MĚSTSKÁ ČÁST BRNO-STŘED

Zpráva na 39. schůzi Rady městské části Brno-střed konanou dne 30.09.2019

Vyjádření ke změně dopravního značení na Moravském náměstí

Obsah materiálu: Důvodová zpráva
Vyjádření
Příloha č. 1 - situační výkres - záměr BKOM
Příloha č. 2 - situační výkres - návrh Signex

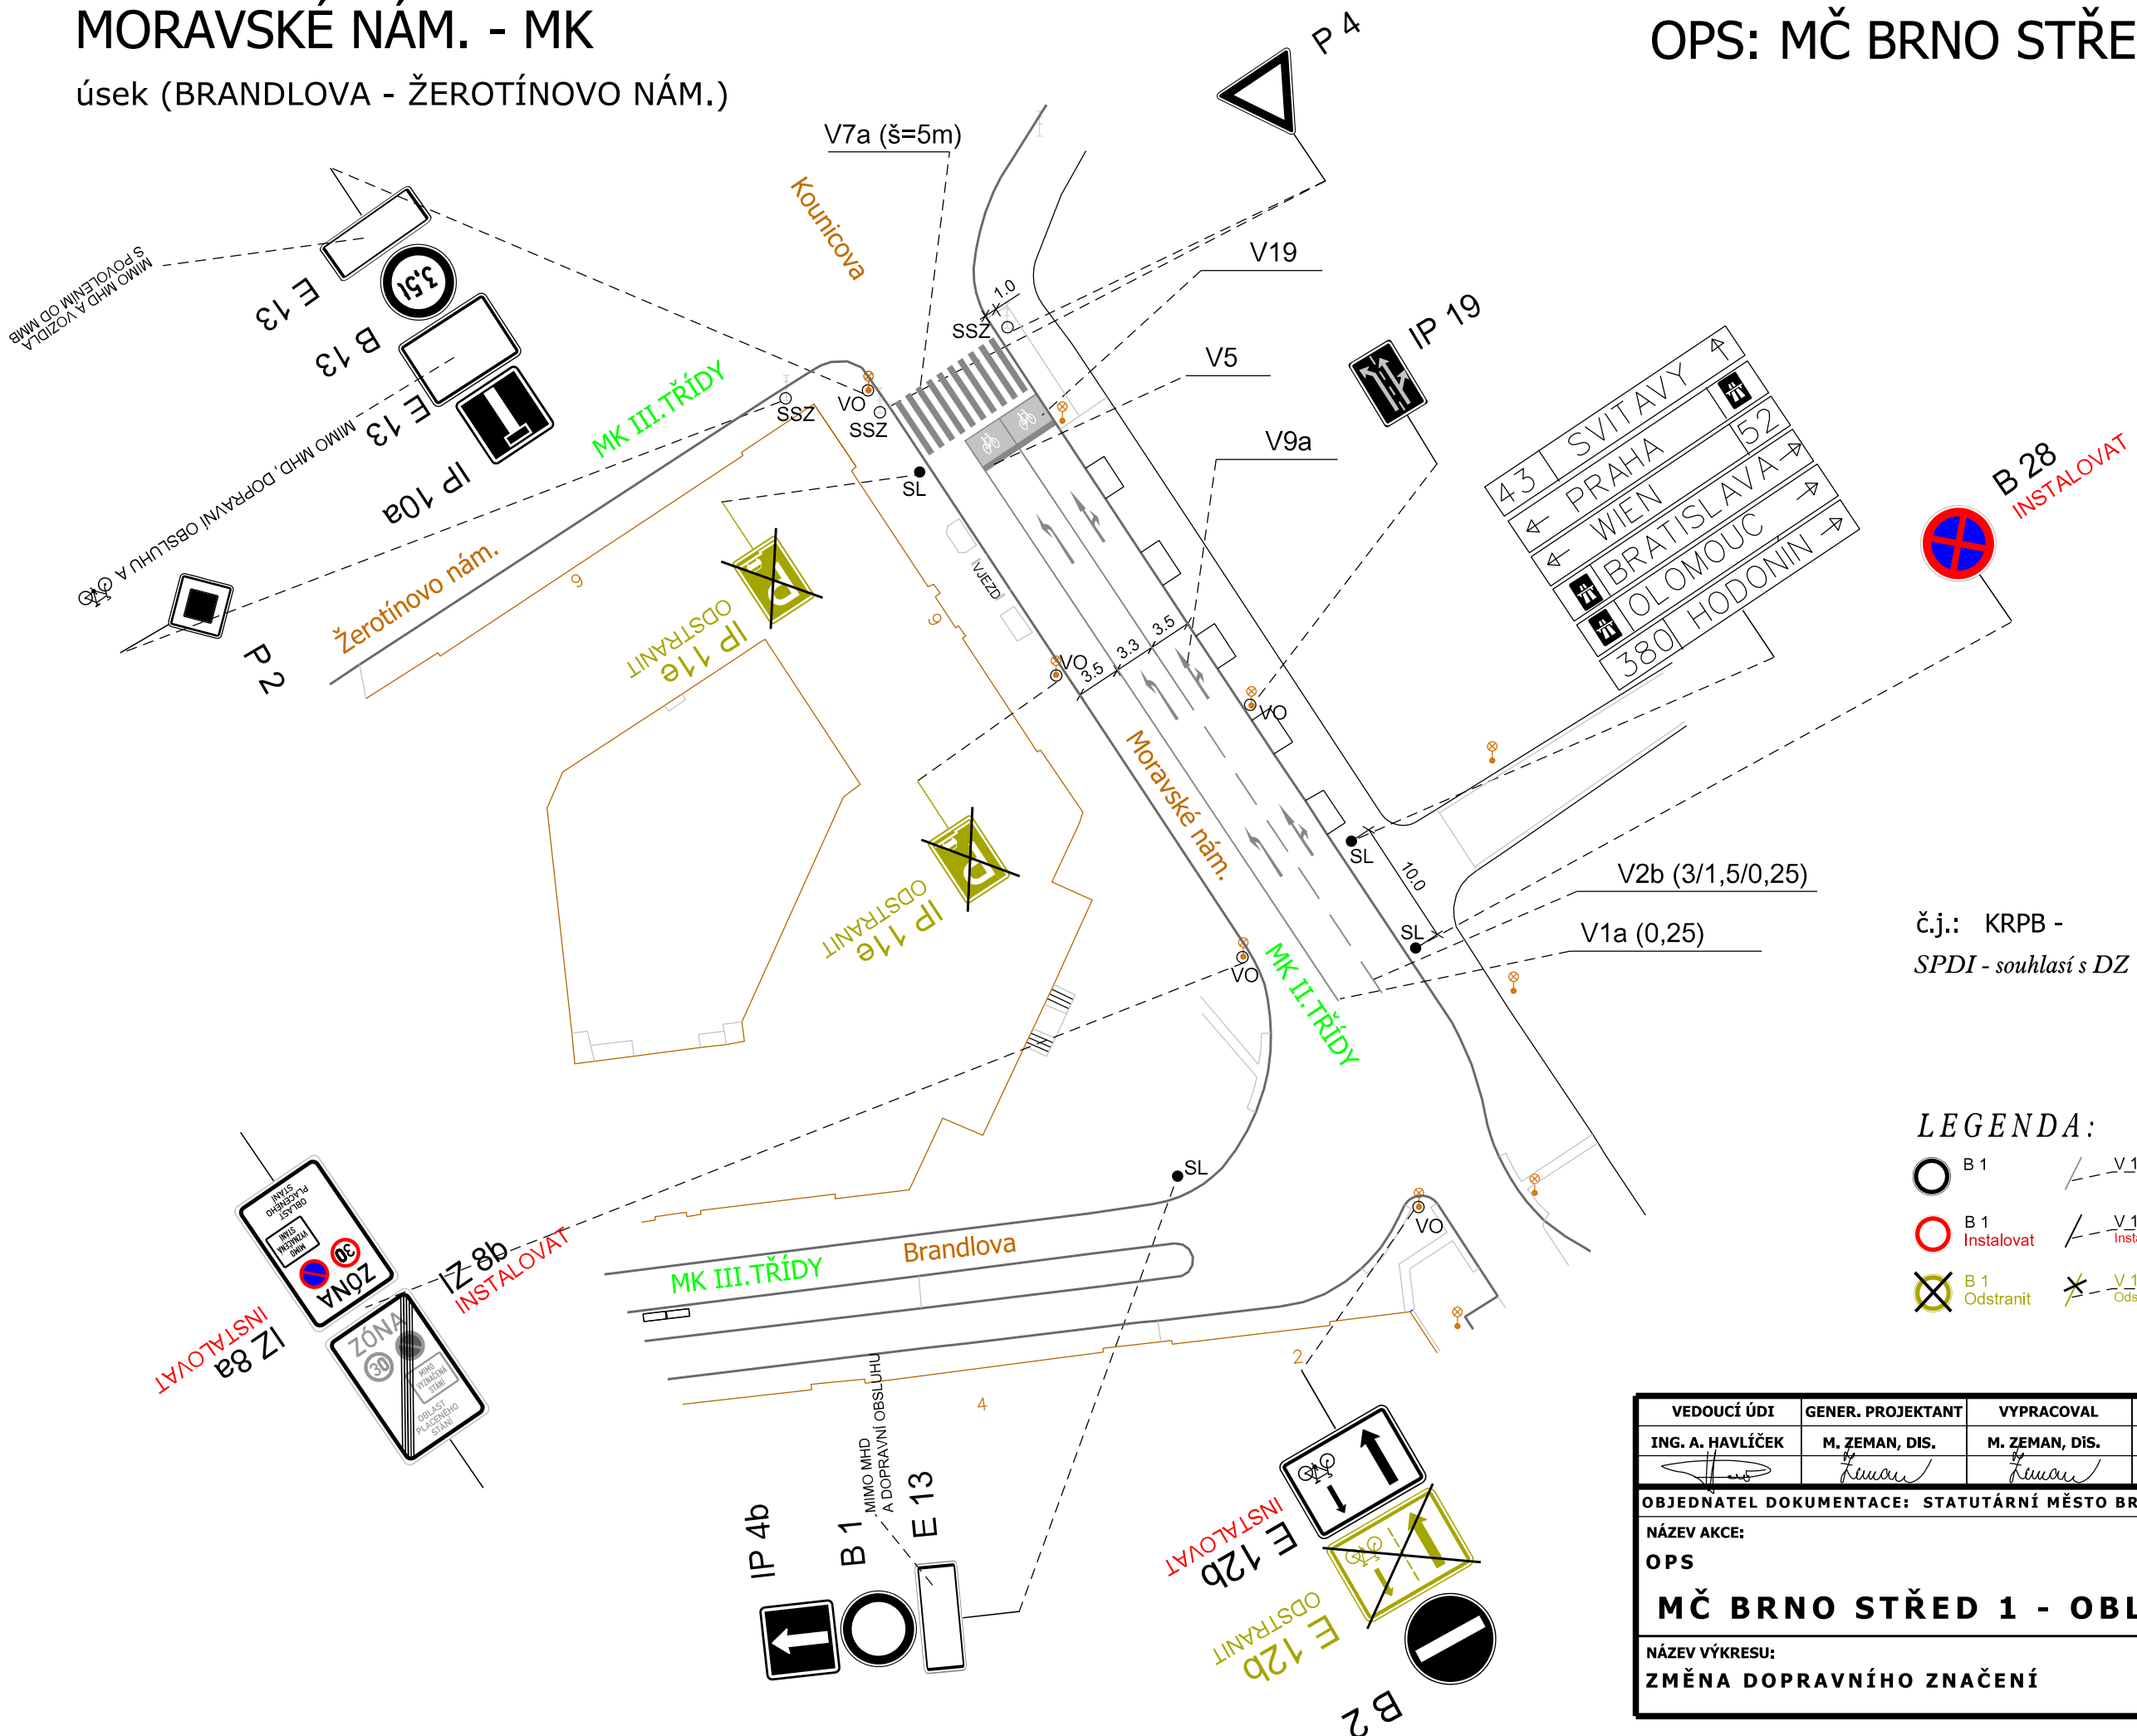
se zrušením parkovacích stání na Moravském náměstí (příloha č. 1 tohoto materiálu),

Komise dopravy RMČ BS na svém 11. zasedání, konaném dne 17. 9. 2019, **doporučuje** RMČ BS nesouhlasit s návrhem dopravního značení na Moravském náměstí dle návrhu společnosti Brněnské komunikace a.s. (příloha č. 1 tohoto bodu) a **doporučuje** RMČ BS žádat OD MMB přípravu a realizaci změny dopravního značení na Moravském náměstí dle návrhu společnosti Signex (příloha č. 2 tohoto bodu).

OD MMB se rozhodl parkování zrušit na základě argumentace o zvýšené nehodovosti při vyjíždění a zajištění vozidel. Tato argumentace se nejvíe jako dostatečná vzhledem k tomu, že dle evidence dopravních nehod došlo v období posledních 10 let pouze k 1 nehodě související s parkováním vozidla v tomto místě. Předchozí úprava značení byla navíc již schválena SPDI PČR Brno-město a lze se tak důvodně domnívat, že toto místo nepředstavuje problém z hlediska bezpečnosti provozu. Obruba chodníku je provedena jako zkosená a tedy se s parkováním vozidel počítá.

Plocha chodníku je přiléhá k zadní stěně objektu rektorátu MU. V místě se nenacházejí žádné provozovny ani jiné nemovitosti. Z tohoto důvodu nedochází ani k potenciálnímu záboru chodníkové plochy pro umístění např. restauračních zahrádek nebo jiných stacionárních aktivit.

Odbor dopravy MMB přípravu a realizaci změny dopravního značení na Moravském náměstí dle návrhu společnosti Signex (příloha č. 2 tohoto materiálu) a

Na základě požadavku ÚMČ BS zpracovala společnost Signex s.r.o. návrh úpravy značení tak, aby tato stání mohla být zachována pro potřebu obslužnosti okolních nemovitostí.
